<b>Wijzigingscode: OG-VTW-014.2</b>		
<b>Titel: Aanpassingen aan perronrand en onderbouw halte Vaartsche Rijn (UO werkzaamheden)</b>		
<b>Versie: A</b>	<b>Prijs (excl. BTW):</b>	<b>€ 19.495,45</b>
<b>Datum: 14 april 2017</b>	<b>Status:</b>	<b>Definitief</b>
<b>Op verzoek van:</b> <input type="checkbox"/> BAM-CUU <input checked="" type="checkbox"/> Provincie Utrecht	<b>Opgesteld door:</b> [REDACTED]

<b>Objectnummer(s):</b>	<b>Objectcode:</b> 260-03*	<b>Object:</b> Tramhalte Vaartsche Rijn
<b>Wordt verwerkt in document:</b>	<b>Documentcode:</b> n.t.b.	<b>Document:</b> n.t.b.

Onderwerp **Ontwerp aanpassing perronrand Halte Vaartsche Rijn**

Omschrijving: **perronranden Halte Vaartsche Rijn**  
aanzicht en doorsnedes

Figuur -4 Weergave van de bestaande rand t.o.v. de nieuwe rand.

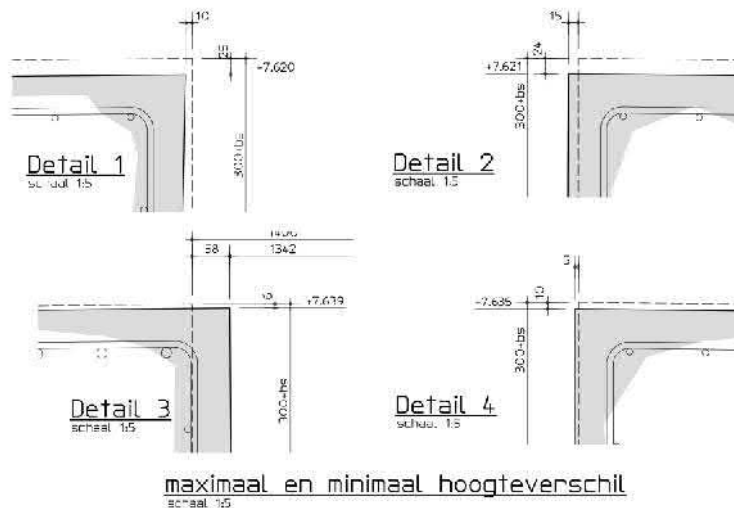
Op basis van de combinatie van spooralignement, de perronrandafstand en de perronhoogte ten opzichte van BS is de positie van de toekomstige perronrand uitgezet over de huidige, ingemeten perronrand in het DTM.

Hieruit bleek dat de perronranden voor beide perrons over de volledige lengte te dicht bij de spoorassen zijn aangelegd.

Voor wat betreft de hoogteligging is geconstateerd dat de perrons te laag zijn aangelegd.

In onderstaande figuur is weergegeven wat de verschillen van de nieuwe perronrand stippellijn) ten opzichte van de bestaande perronrand (grijs gearceerd) zijn.

Figuur -6 Weergave van het bestaande W2U-rubberprofiel.

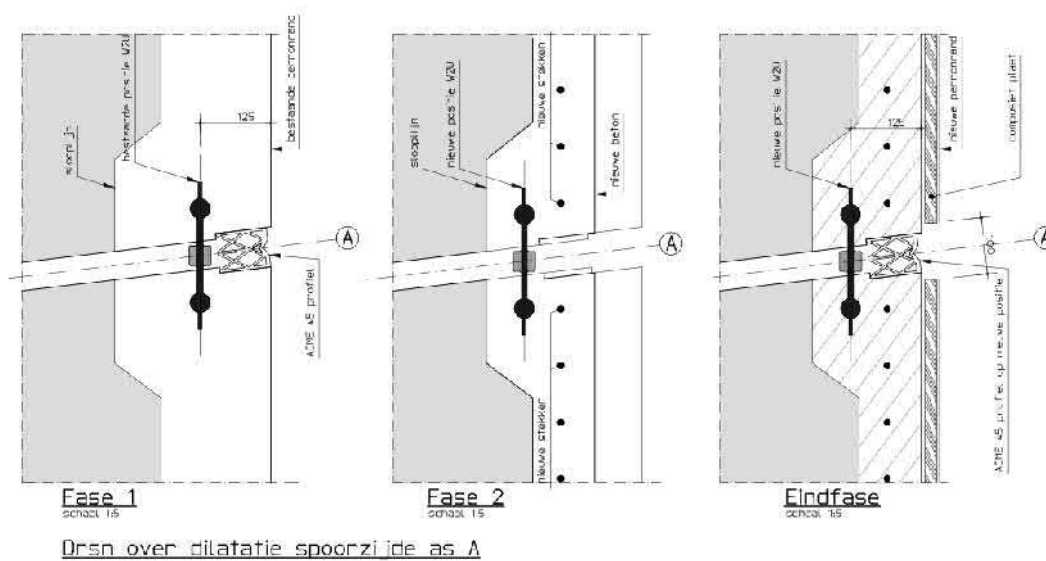
Ten aanzien van de bestaande afdichting van lek- en regenwater is er een aandachtspunt bij met name het sloopwerk van de bestaande perronrand. In de bestaande onderbouw is een doorgaand W2U-profiel ten behoeve van de waterdichting van het totale dek aanwezig. Bij het slopen van de bestaande perronrand dient te worden gesloopt nabij het W2U-profiel. Om het aanbrengen van nieuwe stekwapening mogelijk te maken moet het W2U-profiel vrijgemaakt en verplaatst worden. Voorkomen dient te worden dat het profiel daarbij beschadigd wordt.

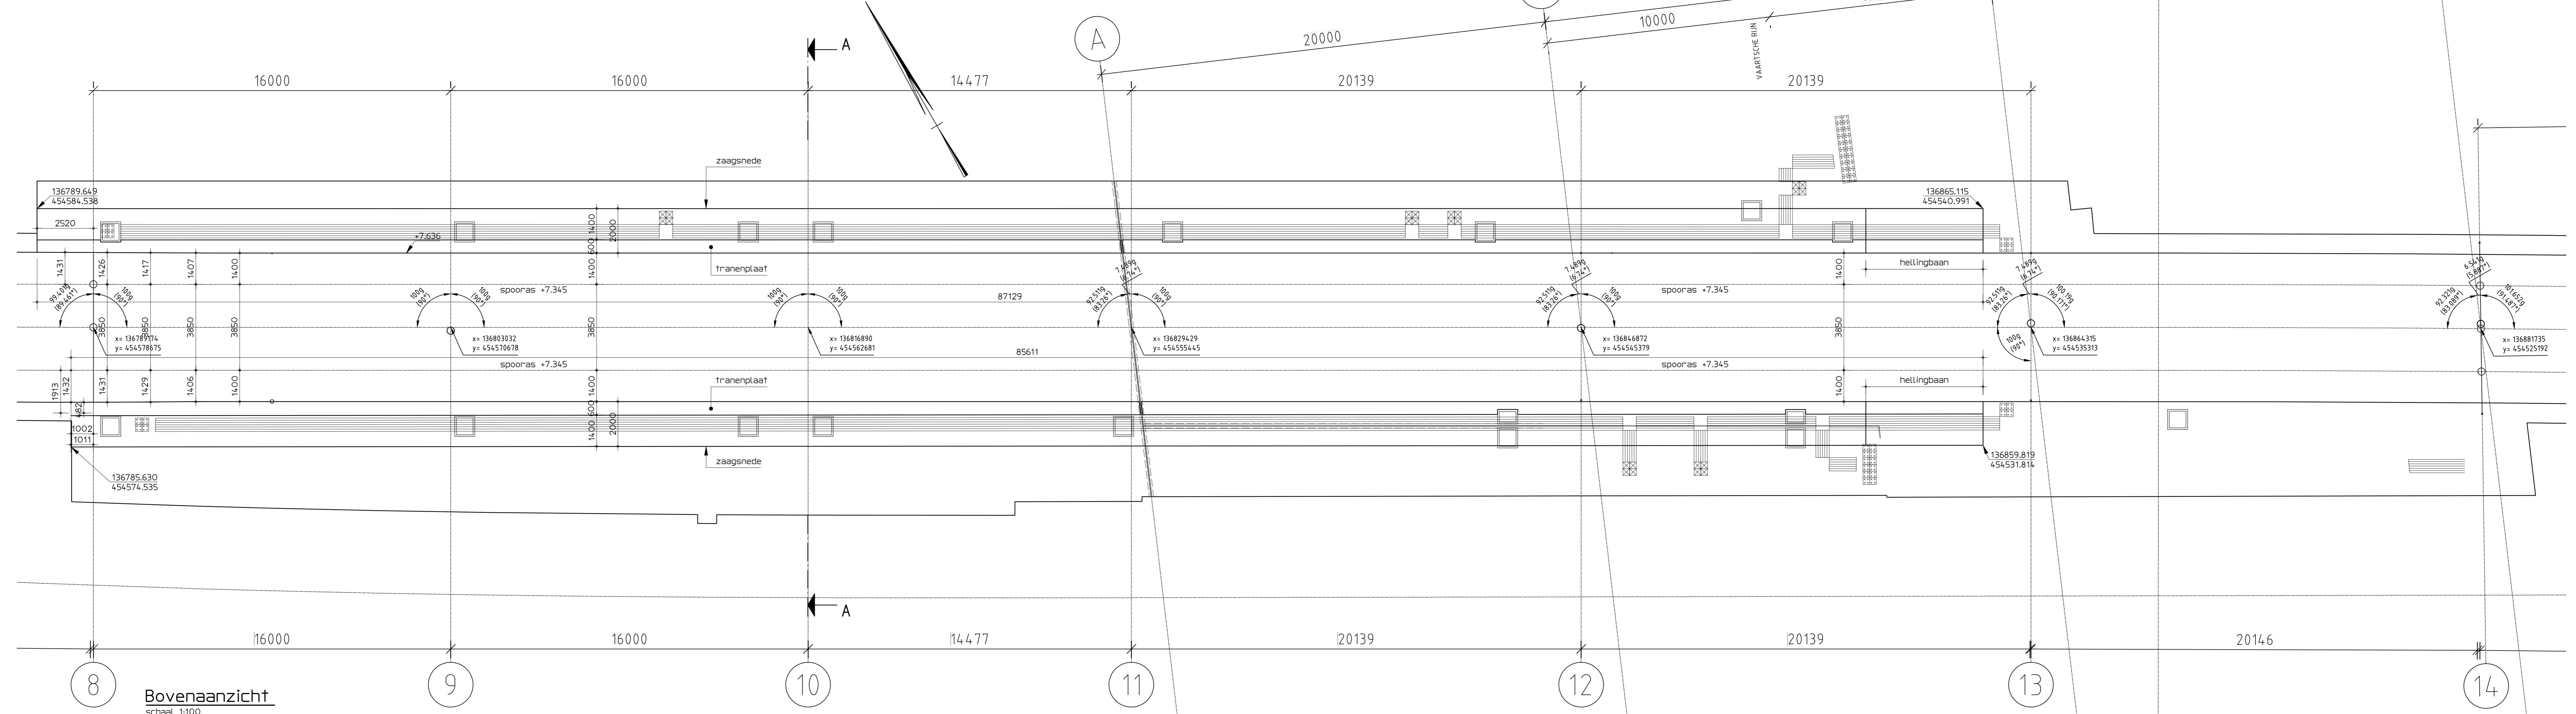
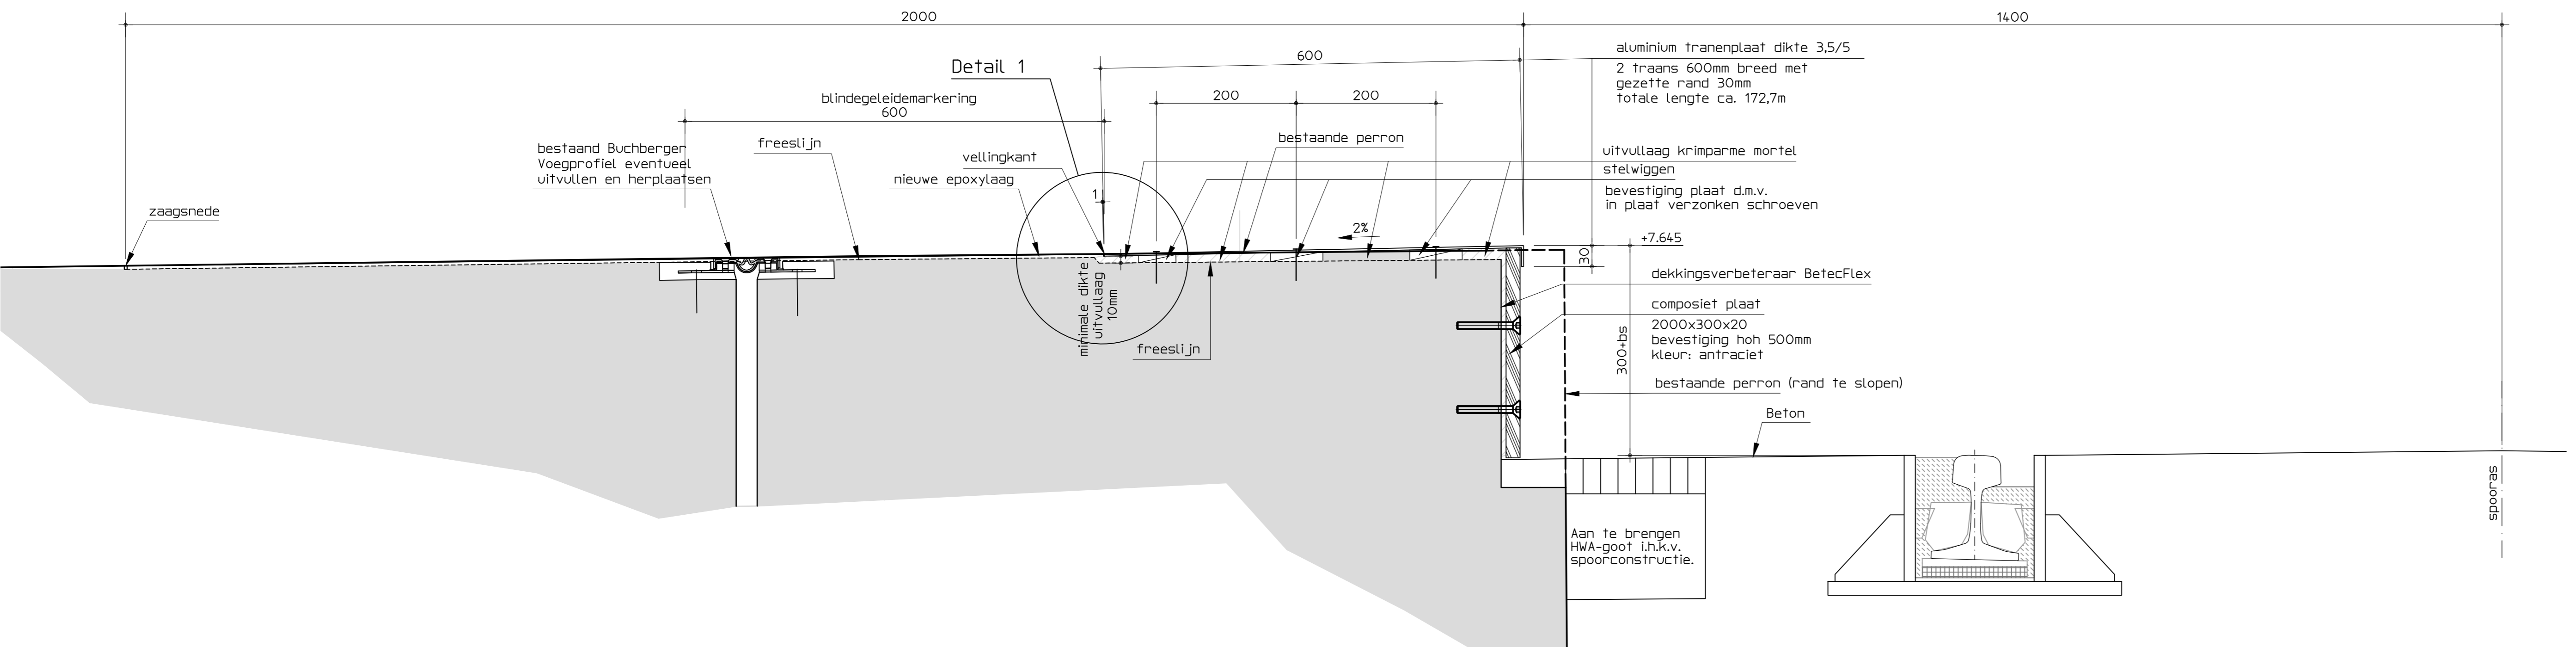
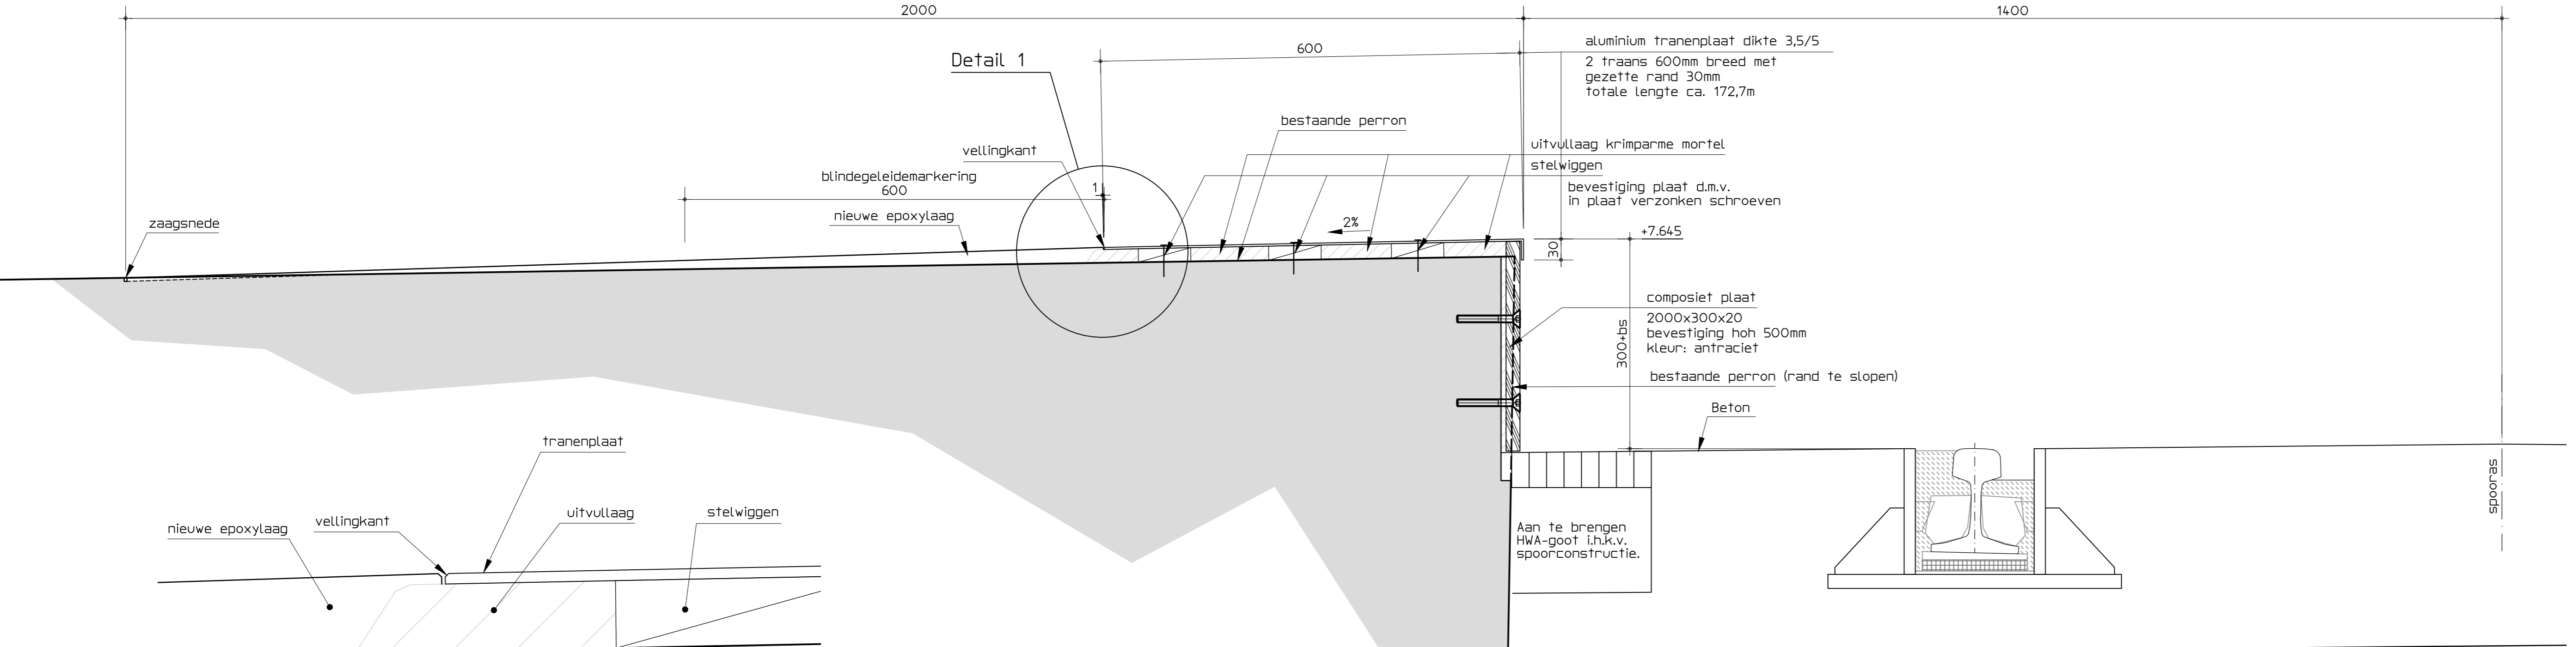
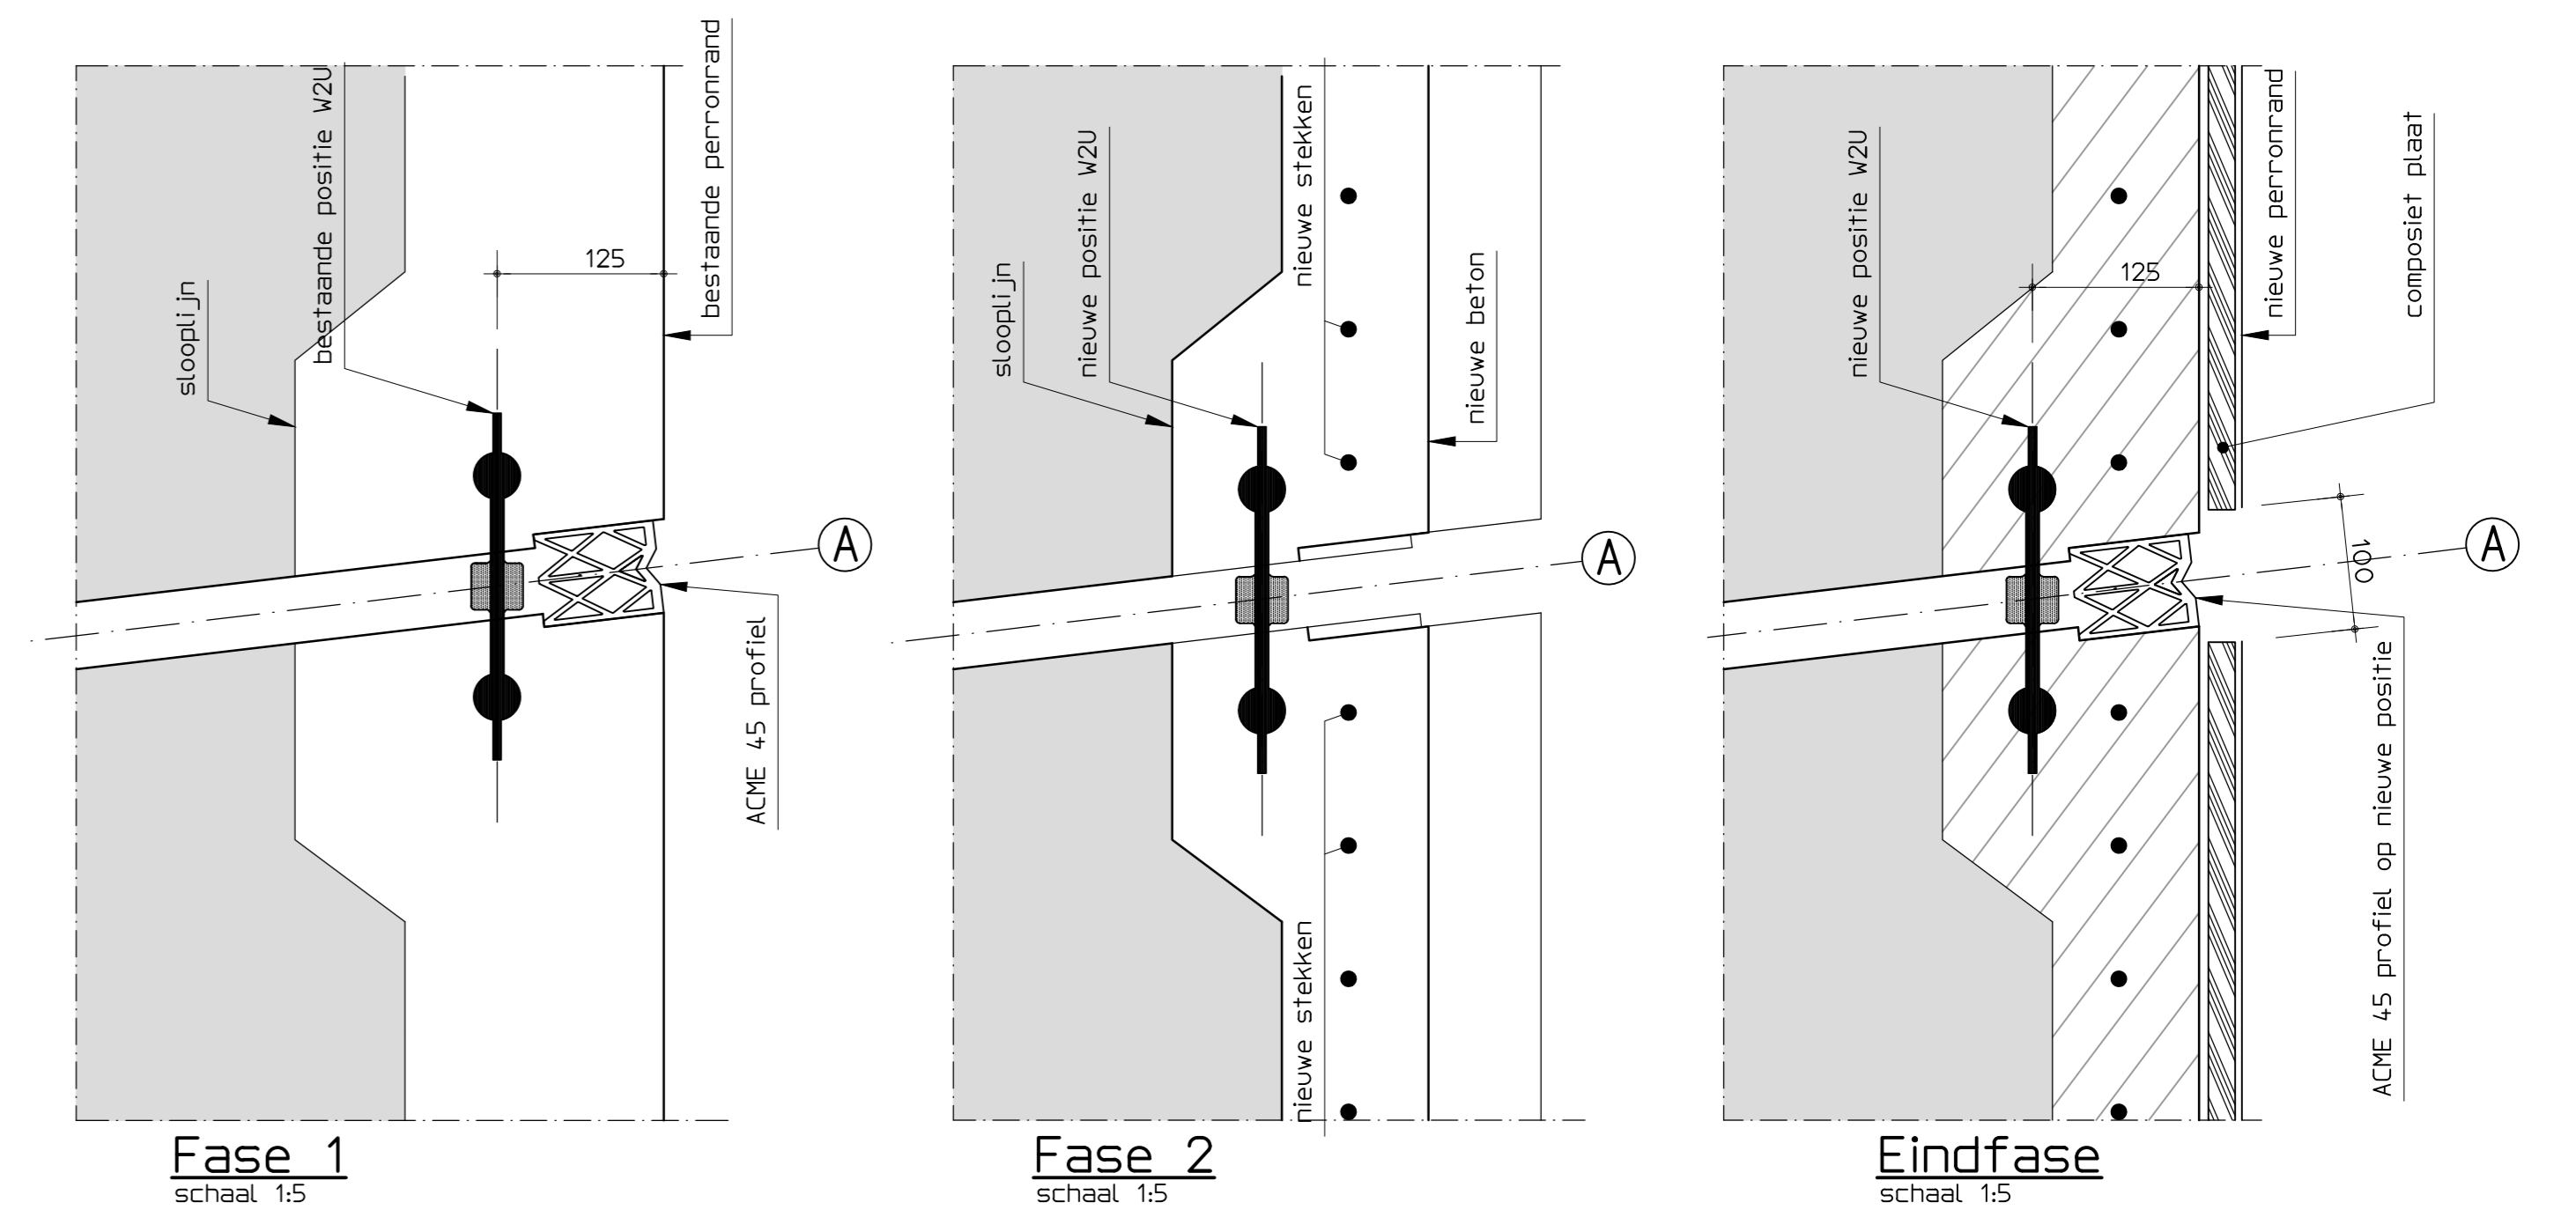
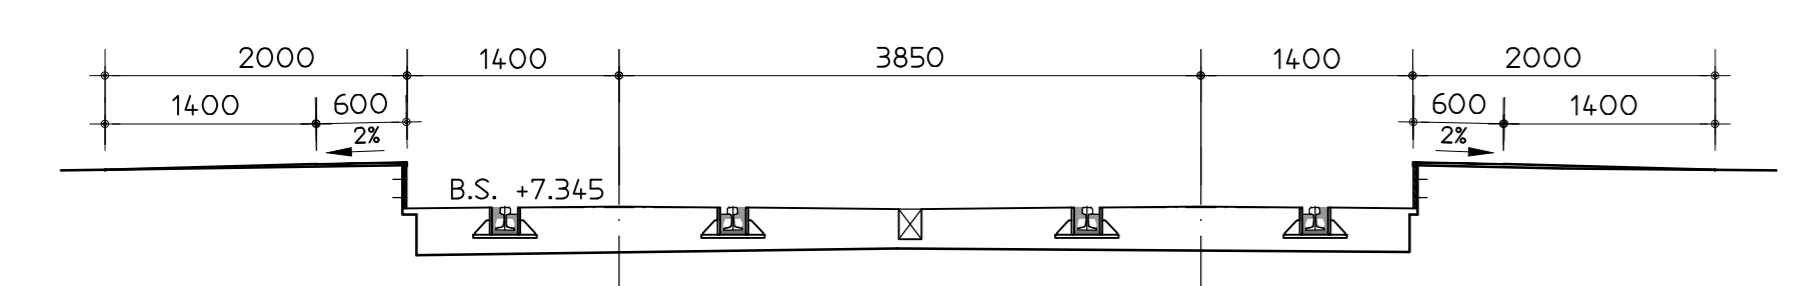
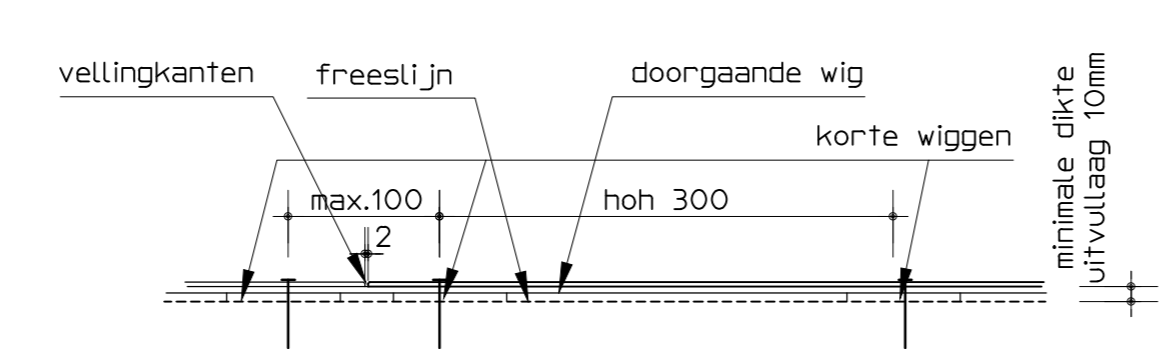
- 1- Er staat voor de (blinde)geleidelijn een maat van 600 mm aangegeven; ik weet niet of dat bij de tram de juiste maat is; dat kan zijn... ik weet dat men bij alle NS-stations van 600 naar 300 mm is gegaan. Op die stations is de lijn dus maar 1 stoeptegel breed...
- 2- Ik zie op tekening verder (nog) niets terug over de valbescherming t.p.v. de hellingbaan in de vorm van een (enkele) rvs buis

- **Openbare Ruimte**
  - aanpassingen/ werkzaamheden aan geleidelijnen; afwijkend van de afwijking deze wel nieuw aanbrengen conform de eisen (AFW-0164). Voor de geleidelijnen wordt uitgegaan van een breedte van ~~600mm~~ **300mm** op basis van de reeds aanwezige lijnen. Dit wijkt af van de overige haltes, waarvoor 300mm van toepassing is, ook voor de aanwezige lijnen.
